## AEROPORTO DI MILANO LINATE MASTERPLAN 2015-2030

*Studio di Impatto Ambientale  
Chiarimenti in fase istruttoria*

**Allegato 2.01**

**Temi connessi con la mobilità**

Previsione 2022 modal share accessibilità Linate (Masterplan)

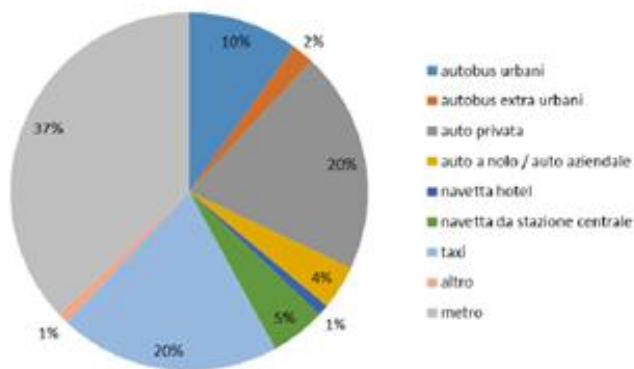
Partendo dallo stato attuale della ripartizione modale di accesso al Terminal di Linate (v. figura sotto) e approfondendo attraverso un'analisi di benchmark su aeroporti europei collegati ad una metropolitana e che presentano una distanza dal centro città assimilabile a quella di Linate (Ginevra, Newcastle, Birmingham, London City, Bruxelles, Manchester, Vienna e Dusseldorf), il Masterplan propone un'ipotesi di previsione futura della ripartizione modale degli utenti al 2022 (anno di operatività della nuova linea della metropolitana che collegherà il centro di Milano San Babila a Linate e viceversa in circa 10 minuti) come illustrato nella figura seguente.

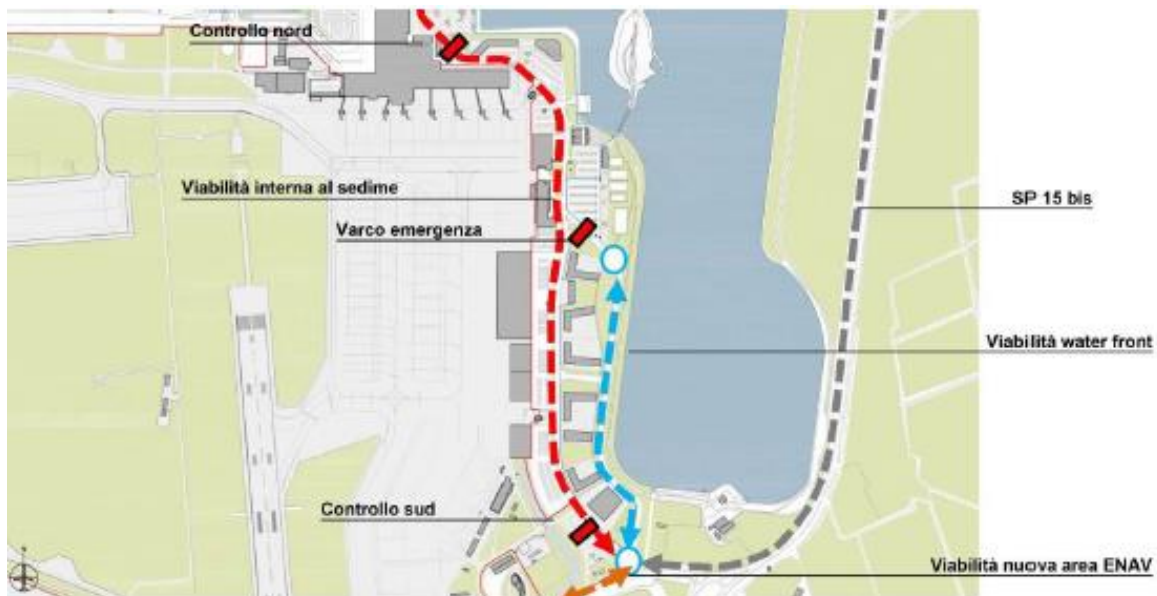
- Sulla base degli sviluppi edificatori del waterfront previsti in 2° e 3° fase del Masterplan (ricordando che lo sviluppo sarà frutto di una scelta dettata da reali esigenze del mercato), la quota di lavoratori e utenti che si recherebbero in quegli uffici direzionali/amministrativi con il mezzo auto si sposterebbe lungo una viabilità secondaria (v. linea tratteggiata in blu nell'immagine sotto) e non coincidente con quella dell'Area Interna Regolamentata dell'Aeroporto di Milano Linate. Pertanto, in nessun modo i flussi sovraccaricherebbero la viabilità di accesso principale all'aeroporto bensì la viabilità a sud, la SP15bis come specificato in figura sotto.

I volumi di traffico sulla SP15bis in quel tratto a sud possono essere assunti come residuali rispetto a quelli che transitano sulla SP15b Via Circonvallazione Idroscalo.
